FSN 72800625, Rev B

**VIGTIGT - Vigtig produktinformation  
Rettelse vedr. medicinsk udstyr**

**Brilliance CT 16 Air, 64, Big Bore, iCT, iCT SP,  
Ingenuity CT, Ingenuity Core, Ingenuity Core<sup>128</sup> og Ingenuity Flex**

**Utilsigtet lodret bevægelse af patientlejet**

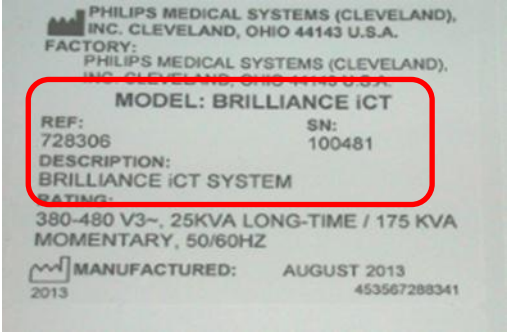
<p><b>SÅDAN IDENTIFICERER DU BERØRTE PRODUKTER</b></p>	<p>Philips Healthcare informerer berørte brugere direkte om dette problem via denne vigtige produktinformation.</p> <p>For at afgøre, om du har et potentielt berørt produkt på den ovenstående liste over "berørte produkter", skal du kontrollere din systemidentifikation.</p> <p>Systemidentifikationen sidder på gantry-dækslets bagerste, nederste hjørne, som det eksempel, der vises på billedet nedenfor:</p> <div style="text-align: center;">  </div>
<p><b>HANDLINGER, SOM SKAL FORETAGES AF KUNDEN/BRUGEREN</b></p>	<p>Hvis du oplever utsigtet lodret bevægelse af patientlejet, skal du afbryde brug af enheden og kontakte din lokale servicerepræsentant. Philips Healthcare anbefaler ikke, at lejet tages ud af drift.</p> <p>Vi anbefaler, at det personale, der klargør og betjener systemet med en patient, er ekstra opmærksomme, mens patienten er på eller nær ved patientlejet, specielt med intuberede patienter eller lignende patientsituationer, indtil systemet er korrigeret.</p>

<p><b>PLANLAGTE TILTAG HOS PHILIPS</b></p>	<p>Philips Healthcare informerer berørte brugere direkte om dette problem via denne vigtige produktinformation.</p> <p>En servicetekniker fra Philips vil desuden servicere dit system for at afhjælpe problemet ved hjælp af en korrigerende handling. En servicetekniker fra Philips vil kontakte dig for at planlægge dette servicebesøg.</p>
